Technical Bulletin

PowerGrip® Kit K015541XS für Ford 1.8 Dieselmotoren

PowerGrip Kit K015541XS

Fig. 1

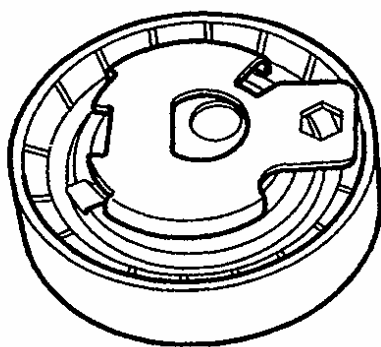
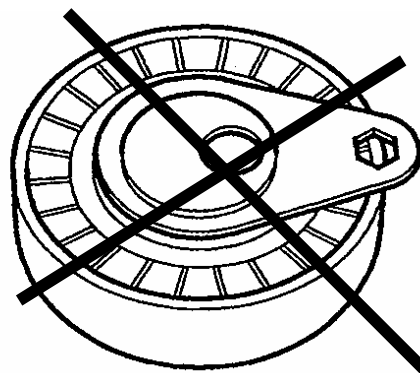
Die ersten Fahrzeuge der Baureihen Ford Focus und Ford Fiesta waren ursprünglich mit einer manuellen Spannrolle ausgerüstet. Kurze Zeit nach der Modelleinführung entschied Ford im Juli 2000, die manuelle Spannrolle durch eine automatische Spannrolle zu ersetzen. Alle Fahrzeuge, die ab Werk mit einer manuellen Spannrolle ausgestattet waren, mussten auf die automatische Spannrolle umgerüstet werden.

Bild 1 zeigt rechts die alte manuelle Spannrolle und links die neue automatische Spannrolle.

Für die Umrüstung von einer manuellen Spannrolle auf eine automatische Spannrolle, z.B. im Rahmen des Zahnriemenwechsels sind folgende Hinweise zusätzlich zu beachten.

Bild 3

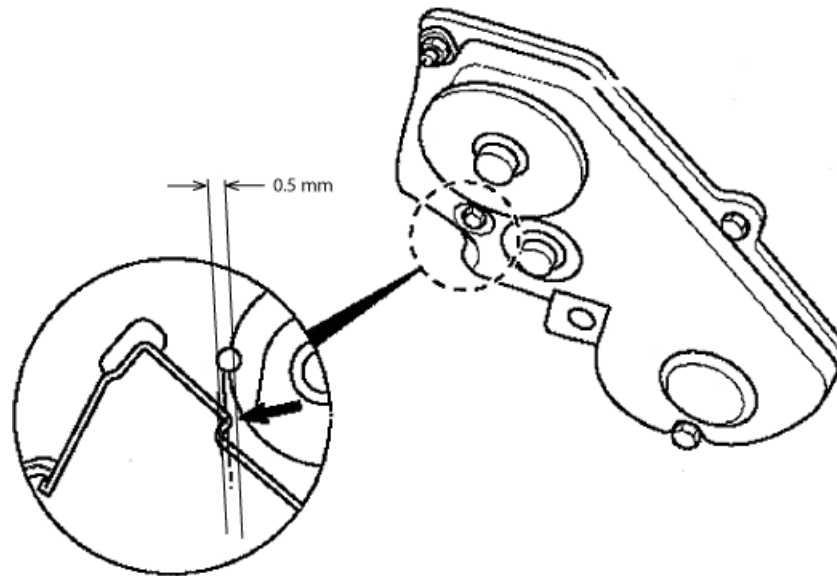
Bei einer Umrüstung von einer manuellen Spannrolle auf eine automatische Spannrolle muss die Zahnriemenabdeckung modifiziert werden.

Feilen Sie Sie von der inneren Kante, wie in Bild 3 gezeigt, ca. 0,5 mm ab. *Vorsicht! Nicht zuviel abfeilen, denn das kann die Zahnriemenabdeckung beschädigen!*
